令和4年9月市議会 建設水道委員会資料

第122号議案 工事の請負契約の一部変更について

新大工歩道橋整備工事

1 工事の請負契約の一部変更について

○変更の経緯

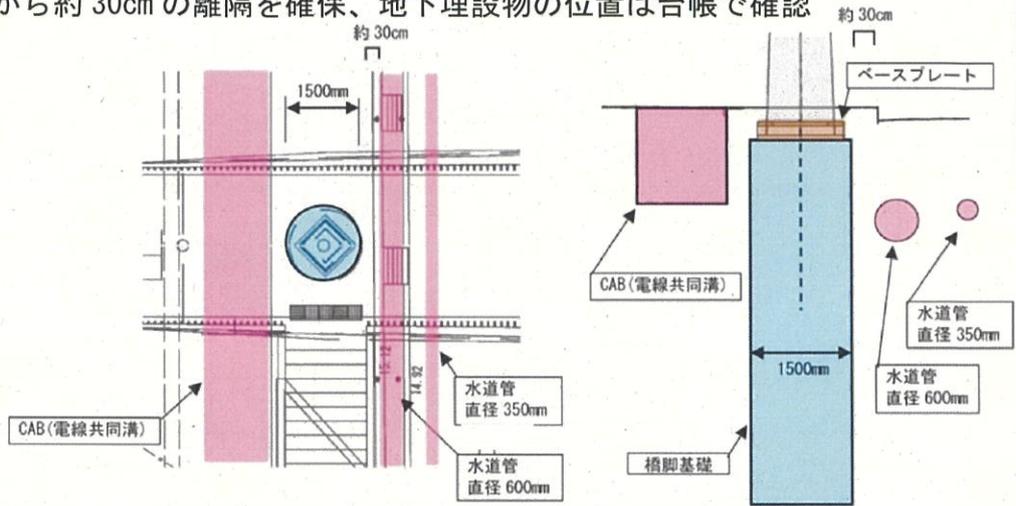
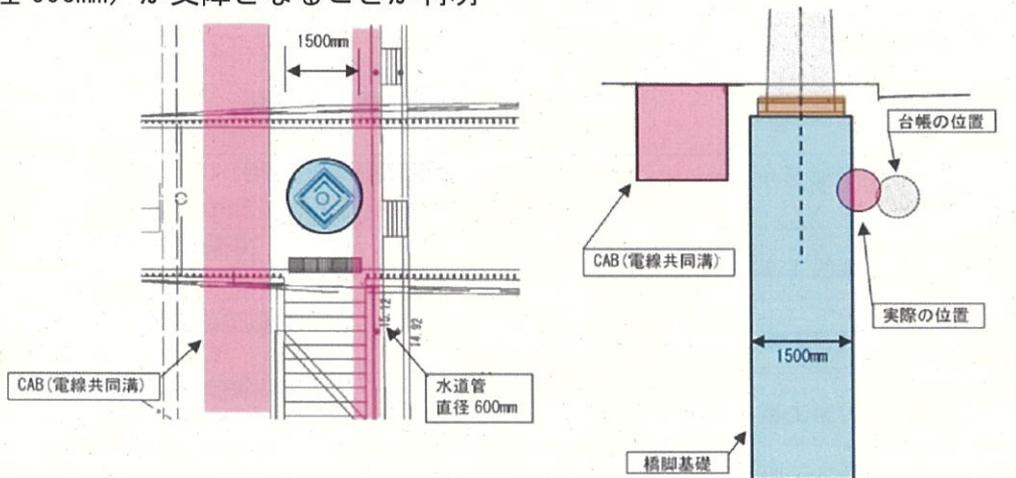
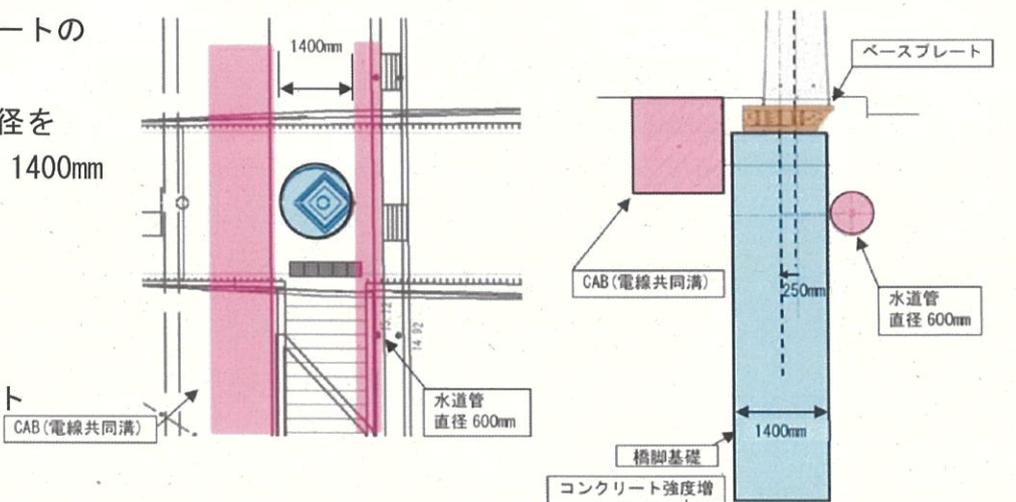
第122号議案資料		担当	まちづくり部 理財部
工 事 名		新大工歩道橋整備工事	
工 期	変更前	議会の議決を得た日から令和4年11月30日まで	
	変更後	議会の議決を得た日から令和5年3月10日まで	
契約変更の理由		掘削の結果、埋設物が工事の支障となることが判明したため、基礎等の形状を変更する必要性が生じたこと等に伴い、工期を変更するもの。	
契 約 金 額		238,700,000円	
相 手 方		長崎市小浦町20番地 久保工業株式会社 代表取締役 高橋 伸也	
工 事 概 要		<p>1 工事場所 新大工町及び伊勢町</p> <p>2 工事内容 延 長 35メートル</p> <p>工場製作工 一式</p> <p>工場製品輸送工 一式</p> <p>架 設 工 一式</p> <p>現場溶接工 一式</p> <p>現場塗装工 一式</p> <p>橋梁足場工 一式</p> <p>橋脚基礎工 一式</p> <p>階段基礎工 一式</p> <p>撤 去 工 一式</p> <p>仮 設 工 一式</p>

地下埋設物から約 30cm の離隔を確保、地下埋設物の位置は台帳で確認

水道管（直径 600mm）が支障となることが判明

- ・ ベースプレートの形状変更
- ・ 橋脚基礎の径を 1500mm から 1400mm に変更
- ・ 橋脚基礎を 250mm 偏心
- ・ 橋脚基礎のコンクリート強度増
